BBT
Galleria di Base del Brennero
Brenner Basistunnel BBT SE

Galleria di Base del Brennero – Brenner Basistunnel BBT SE;

Wasserrechtliche Änderung und Wiederverleihung

BESCHIED

Abb. 1: aus Technischem Bericht: Grundlagen zur Präzisierung der Bescheidaufgaben im Abschnitt Hochstegenzone km 29+800 - 30+330 inklusive Kriterien für Erkundungsmaßnahmen beim Vortrieb (GTB S0001 00033 29) - Geologisches Profil entlang Tunnelachse Proj.KM 28 bis Staatsgrenze 29

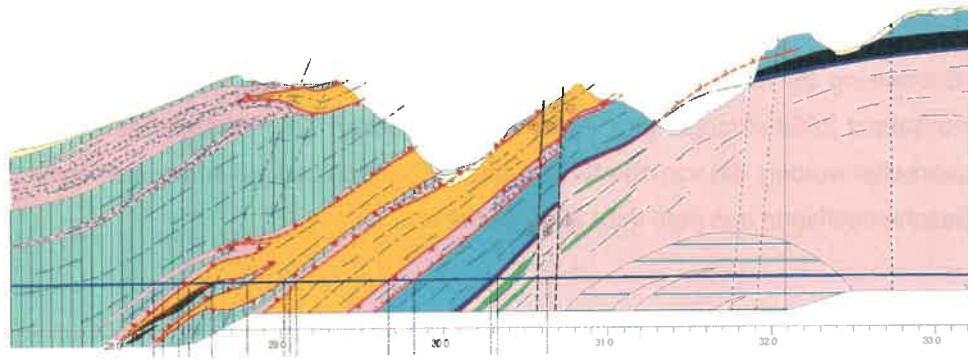
Hinweis des Gutachters: Dem geologischen Schnitt ist keine Legende angeschlossen.
